改善箇所説明図

警光灯

基準不適合発生箇所

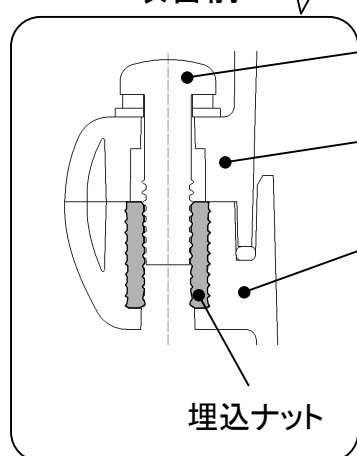
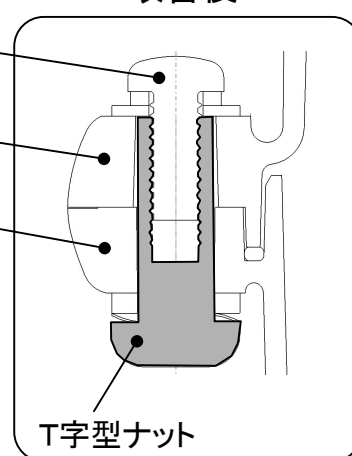
車両に架装した警光灯(社外品)の上下カバーの外周縫結部(計16ヶ所)において、下側カバーの埋込ナット部に応力集中が発生しており、そこに走行振動や日射熱等の外的要因が加わることで亀裂が発生することがある。

そのため、そのままの状態で使用続けると、縫結部が損傷し、最悪の場合、上側カバーが脱落するおそれがある。

ナットを変更し、縫結部の応力を緩和する構造に変更する。

全車両、警光灯を対策品と交換する。
